Gemeinde Kißlegg Vorhabenbezogener Bebauungsplan "Solarpark Groppenmoos"

Abwägungs- und Beschlussvorlage zu den frühzeitigen Beteiligungen gem. § 3 Abs. 1 und § 4 Abs. 1 BauGB Sieber Consult GmbH,
Lindau (B)/Weingarten
24.06.2024

Bild: In rot vermuteter, grober Verlauf der Entwässerungsleitungen

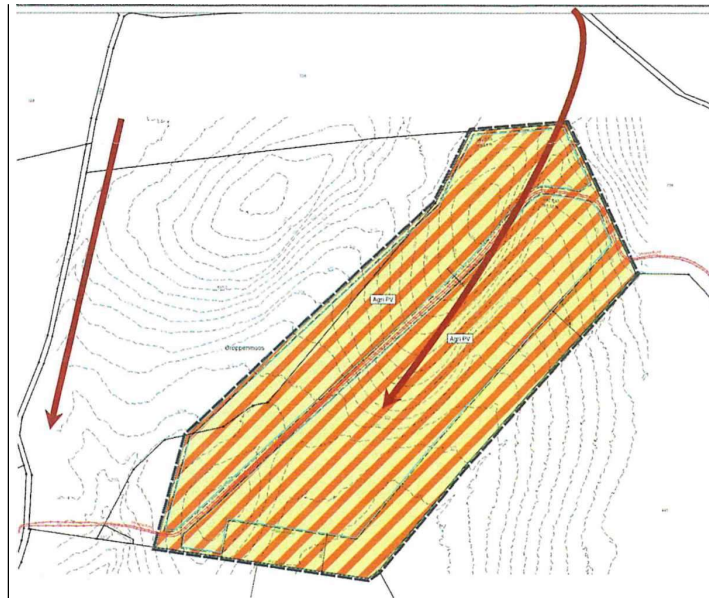
An diesen Drainage-Strang sind vermutlich auch Drainage-Leitungen aus dem Flurstück des geplanten Solarparks angeschlossen.

Entsprechend essenziell ist es, dass diese Entwässerung intakt und zugänglich bleibt. Andernfalls ist aufgrund des Grundwasseranfalls und der Topographie des Geländes mit erheblichen Schäden auf den Flurstücken zu rechnen.

Bei der Planung des Solarparks sollte der Verlauf dieser Entwässerungsleitung berücksichtigt werden und diese keinesfalls mit etwaigen Fundamenten oder Aufständeringen beschädigt oder verbaut werden. Für Wartungs- und Instandhaltungsarbeiten muss eine Zugänglichkeit (z. B. zum Spülen oder Reparatur von Rohren) auch im Interesse des Solarparkbetreibers (ansonsten droht Überflutung und Vernässung) gewährleistet sein.

Sollten bei den Bauarbeiten zur Herstellung des Solarparks Drainagen und Entwässerungsleitungen beschädigt werden so sind diese durch den Errichter des Solarparks wieder instand zu setzen und ggf. zu erneuern.

Funktionalität zu gewährleisten ist. Sollte es zu einer Beschädigung oder Verbauung von Drainagen kommen, so sind diese vom Vorhabenträger auf dessen Kosten instand zu setzen oder ggf. zu erneuern. Für Wartungs- und Instandhaltungsarbeiten muss von Seiten des Vorhabenträgers eine Zugänglichkeit gewährleistet werden.
